府民公募型整備事業 ( 府民提案型 < 既要望 > )

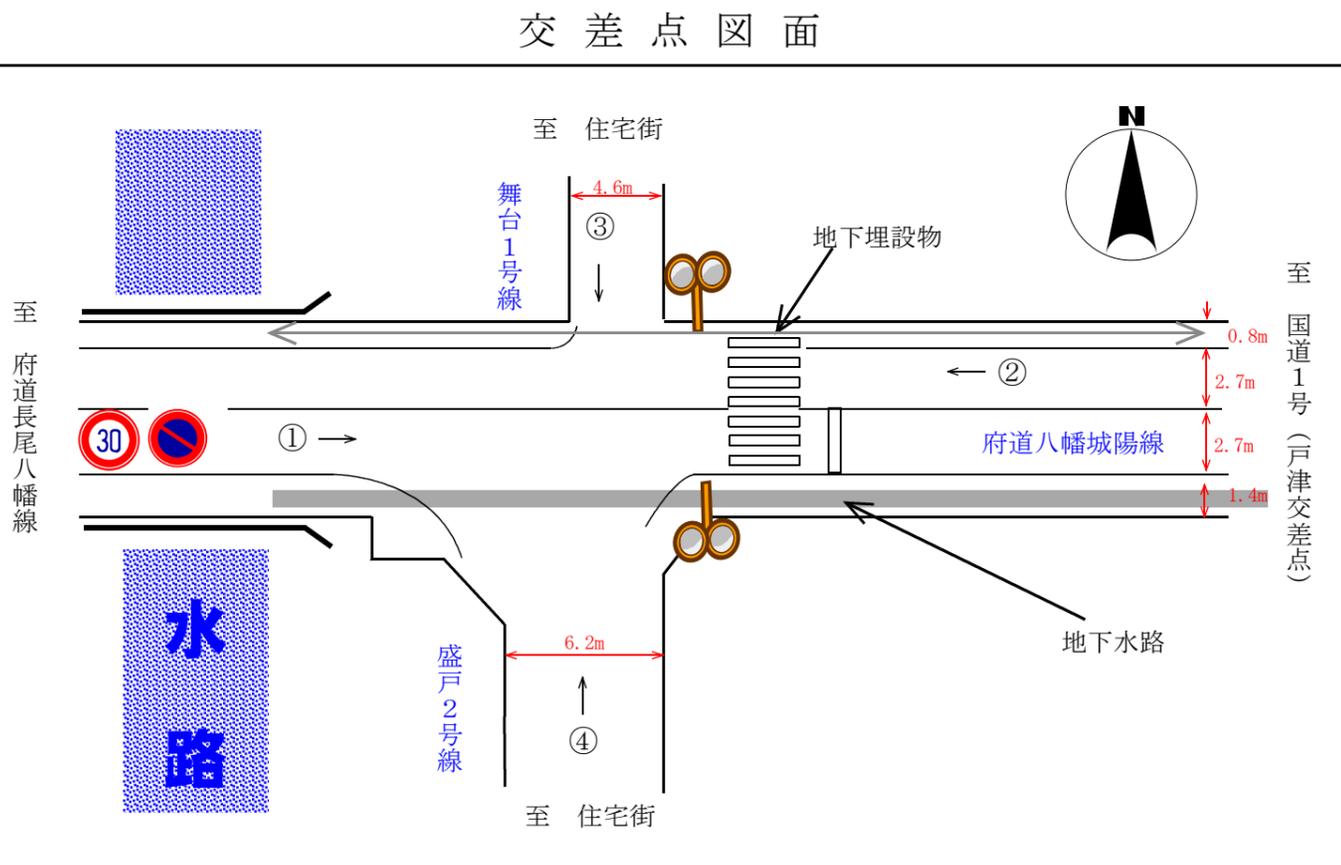
<p>整理番号</p>	<p>13</p>	<p>写真</p>	
<p>交通安全施設</p>	<p>信号機 (新設・押ボタン式)</p>	<p>①</p> 	<p>②</p> 
<p>所在地</p>	<p>八幡市八幡盛戸 (さかんど) 24-5先 八幡城陽線盛戸1号線舞台2号線交差点</p>	<p>③</p> 	<p>④</p> 
<p>現在の状況</p>	<ul style="list-style-type: none"> <li>交通規制 交差点図面に記入のとおり</li> <li>付近の環境 交差点周辺は、住宅地であり、北西に市立南ヶ丘保育園、北方に市立中央小学校がある。</li> </ul>		
<p>要望内容</p>	<p>提案交差点には横断歩道はあるが、府道の交通量が多く、通過スピードも速い。地域の高齢者や子供などが横断する際、危険である。過去には付近で高齢者の死亡事故も発生している。押ボタン式信号機の設置を要望 (受付番号322)</p>		
<p>位置図</p>	 <p>交差点図面</p> 		
<p>対応案</p>	<p>&lt;不採択&gt; 提案交差点は、道路の北側路肩部分に地下埋設物があり、南側には地下水路があることから、信号機の柱を設置することが困難なため、実施しない。</p>
